-
- 20** **2021_GR_00237 - omgevingsvergunning voor de ontwikkeling Lokery Molsbroek : vaststelling gewijzigd trace van de wegenis - goedkeuring plannen, lastenboek en raming van de infrastructuurwerken - vaststelling van de voorwaarden.**

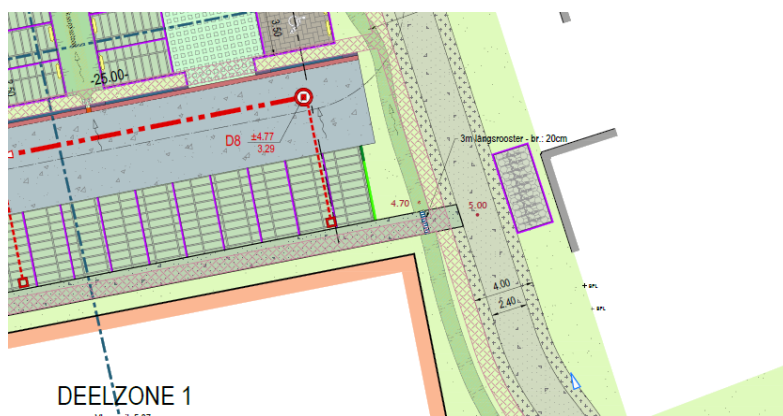
- Teelaarde wordt 2cm lager dan de aansluitende verharding aangelegd.
- Aanduiding brandweg dient nog verduidelijkt te worden en ter goedkeuring voorgelegd te worden aan de dienst Wegen en Rioleringen.
- Aanduiding privaat / (toekomstig) openbaar domein in onderstaande zone is nog niet opgenomen.
